# **Centrale di Porto Corsini**

**Progetto di upgrade impianto per la Centrale "Teodora"  
di Porto Corsini (RA)**

**Elementi di risposta alle osservazioni ricevute  
dalla Regione Emilia-Romagna**

MATM prot. 0090508 del 05-11-2020

**Tavola AV-07.u**  
 Scenario "upgrade"  
 (area vasta)

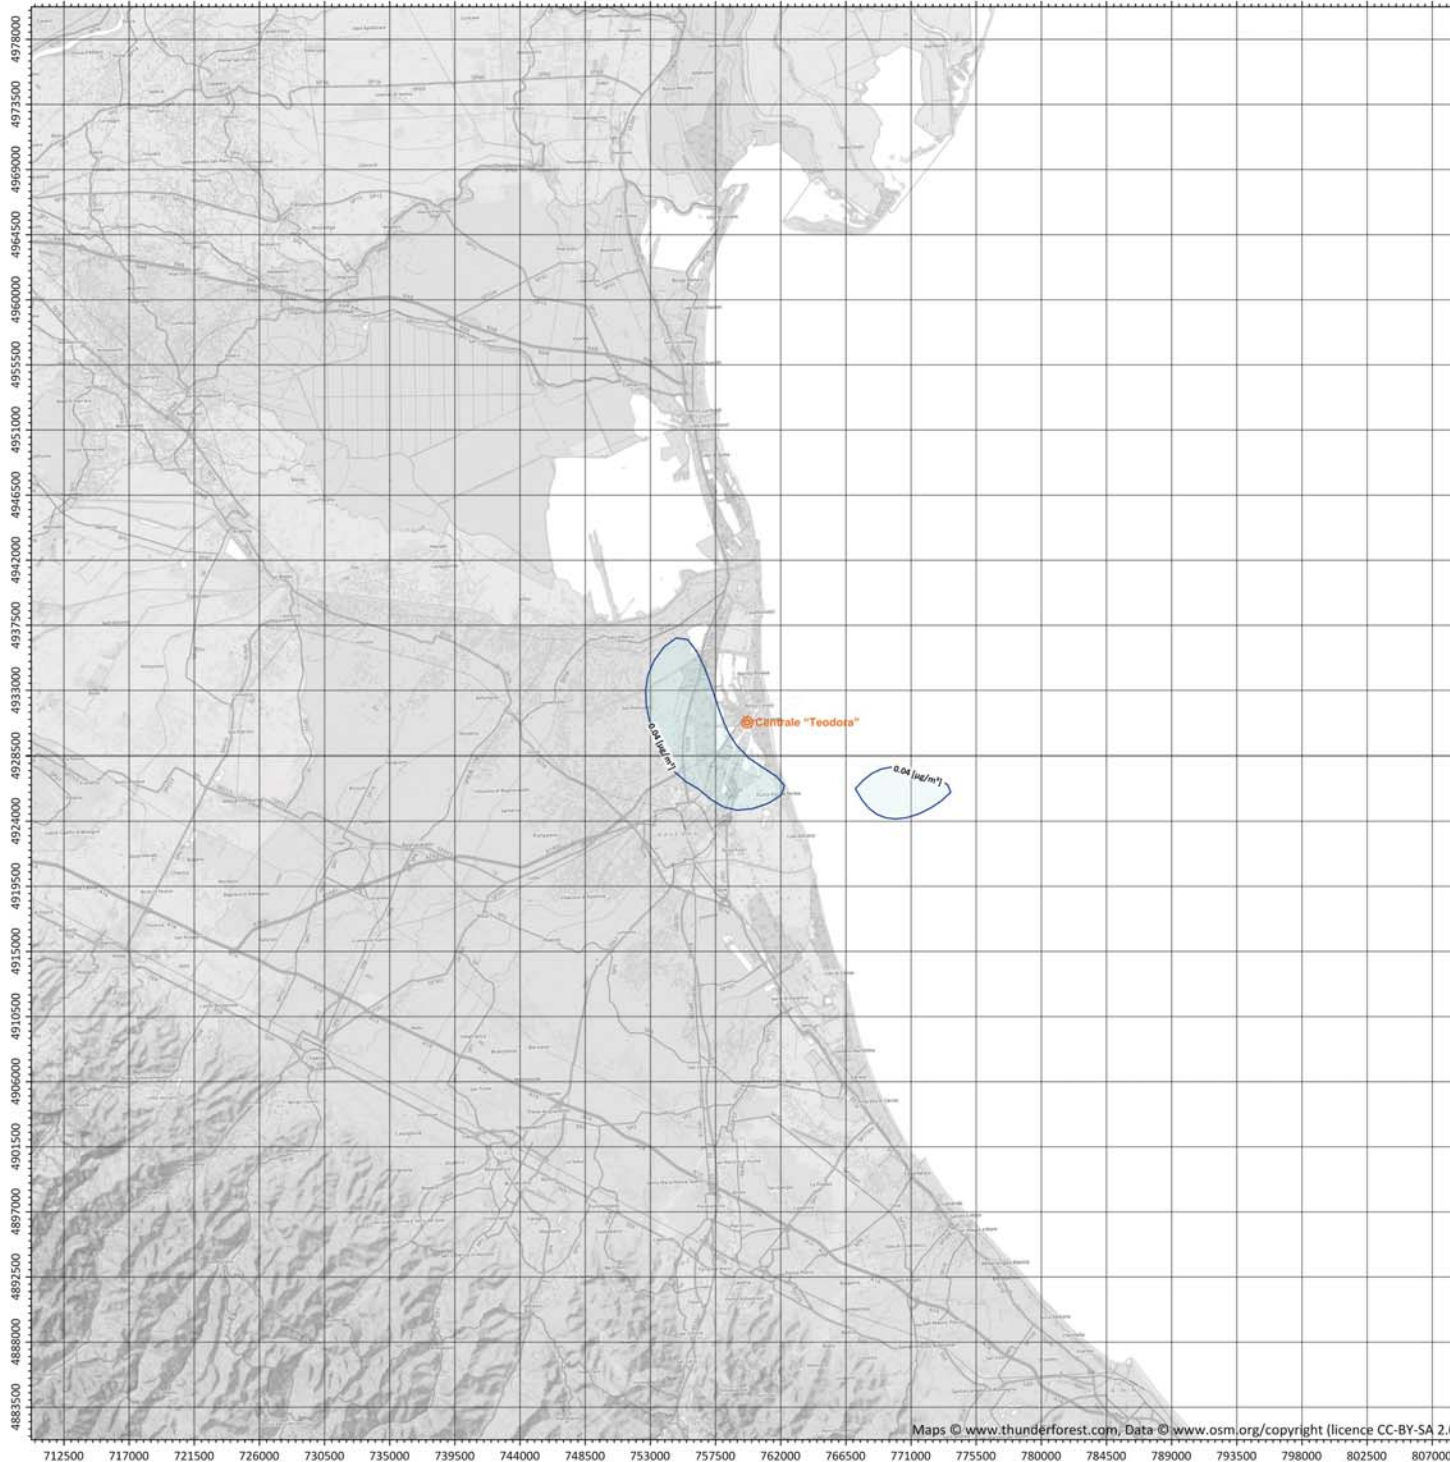
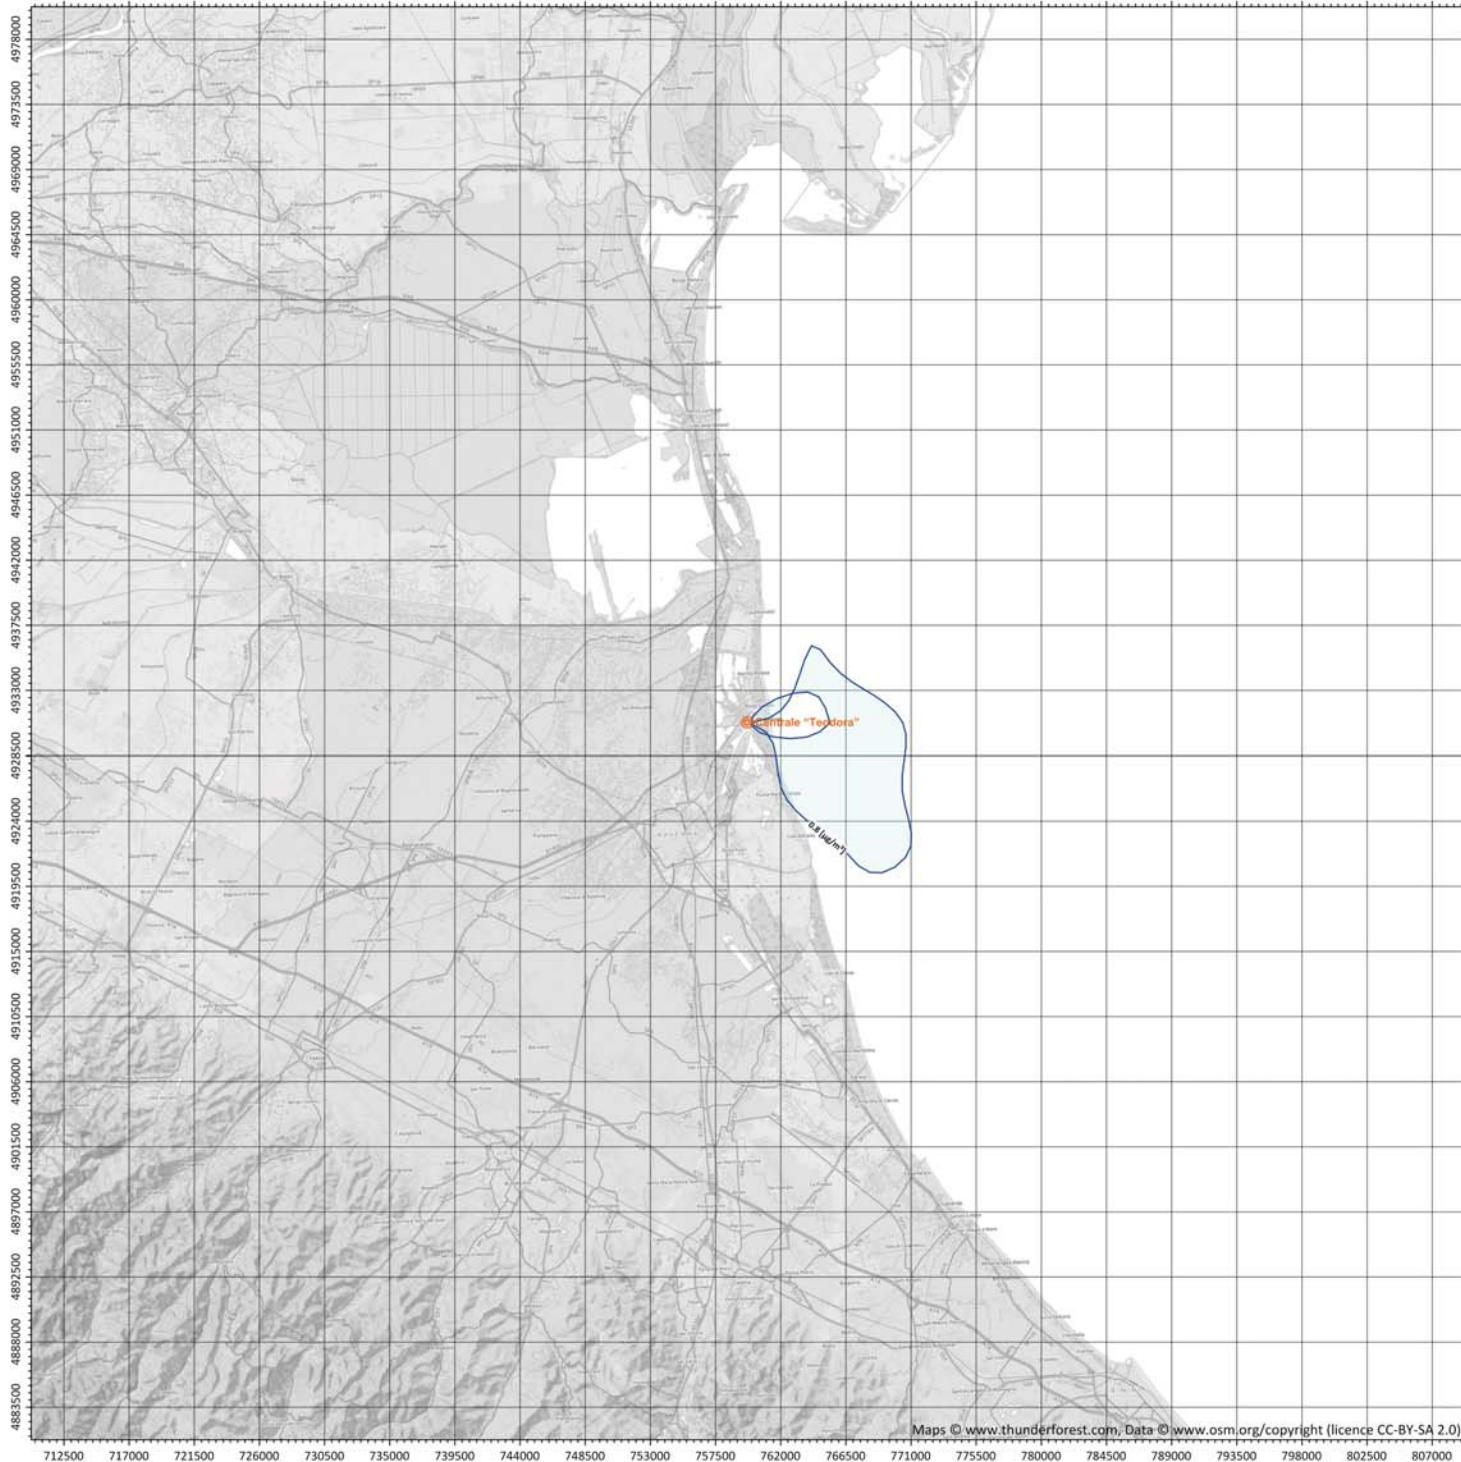
1. (...) la valutazione circa le emissioni di ammoniaca non si ritiene del tutto cautelativa, appare quindi necessario verificare tramite modellistica il trasporto e la ricaduta degli inquinanti anche in direzione est, verso le località marittime della zona Marina di Ravenna e Porto Corsini nel periodo estivo; in particolare andranno stimati gli impatti odorigeni, verificato il superamento del limite olfattivo a causa dell'immissione in atmosfera di ammoniaca e valutare nel caso l'adozione di misure di mitigazione e/o compensazione ambientale;(...).

Enel sottolinea che le stime modellistiche prevedono, nelle ipotesi cautelative simulate per l'impianto proposto (funzionamento a pieno carico per 8760

ore/anno ect), le seguenti ricadute di NH<sub>3</sub>, per maggiori dettagli si allegano le tavole:

#### Punto di massima ricaduta

- Concentrazione media annua: 0,1 µg/m<sup>3</sup>
- Massimo valore della Concentrazione giornaliera: 2,1 µg/m<sup>3</sup>
- Massimo valore della Concentrazione oraria: 31,9 µg/m<sup>3</sup>

#### Zona di Marina di Ravenna – Porto Corsini

- Concentrazione media annua: <0,04 µg/m<sup>3</sup>
- Massimo valore della Concentrazione giornaliera: <1,2 µg/m<sup>3</sup>
- Massimo valore della Concentrazione oraria: 31,9 µg/m<sup>3</sup>
